Modulo per la presentazione delle osservazioni per i piani/programmi/progetti sottoposti a procedimenti di valutazione ambientale di competenza statale

OGGETTO: atto di intervento con “osservazioni” nel procedimento di valutazione di impatto ambientale (V.I.A.) relativo al progetto di centrale eolica “Parco eolico Toscana” **proposto dalla WPD S. Giuliano s.r.l. nelle località Mandra-Casaletto e San Giuliano, Comune di Toscana (VT).**

Codice procedura (ID_VIP/ID_MATTM): 5419

OGGETTO: atto di intervento con "osservazioni" nel procedimento di valutazione di impatto ambientale (V.I.A.) relativo al progetto di centrale eolica "Parco eolico Tuscania" proposto dalla WPD S. Giuliano s.r.l. nelle località Mandria Casaletto - San Giuliano nel Comune di Tuscania (VT)

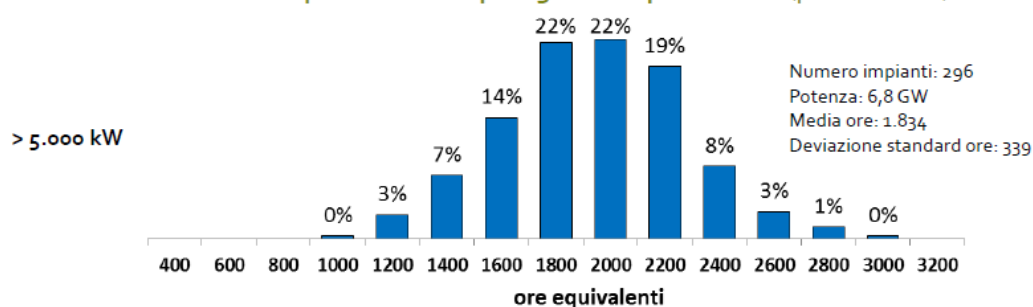
In particolare, si contestano i dati riportati nella "Relazione Tecnica" a pagina 10 dove viene stimata una produzione annuale dell'impianto industriale eolico di Tuscania di 324.211,8 MWh/anno che si ricava dalle ore equivalenti stimate. Riteniamo che il dato sia sbagliato, il dato di ventosità dell'atlante eolico del GSE riporta una ventosità pari tra 5 e 6m/s a 100 metri e si ritiene che non sia realistico considerare una ventosità sopra i 6m/s come riportato a pagina 12 nel documento "Relazione Anemologica".

Infatti dai documenti del GSE (Il punto sull'eolico, GSE) la distribuzione delle ore equivalenti 2016 per i grandi impianti exCV (più numerosi e inseriti nelle zone più ventose d'Italia) è rappresentata dalla figura seguente. Il valore medio sta intorno alle 1900 ore. Riteniamo che il valore 3.602 ore sia non veritiero. In Italia non esiste un impianto con 3600 ore all'anno equivalenti neanche nei siti più ventosi che non sono certo Tuscania.

In base ai dati sulla producibilità degli impianti italiani, l'impianto potrebbe produrre una quantità di energia annua pari a 170.000 MWh.

Per un impianto così impattante è fondamentale fare una raccolta dati della velocità del vento reale con anemometri fissi per almeno un anno.

Distribuzione delle ore equivalenti 2016 per i grandi impianti exCV (più numerosi)

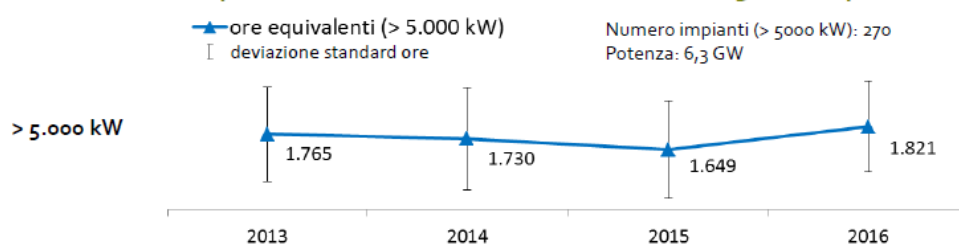
Producibilità degli impianti incentivati: **grande eolico**

- La distribuzione della producibilità è piuttosto omogenea intorno al valor medio
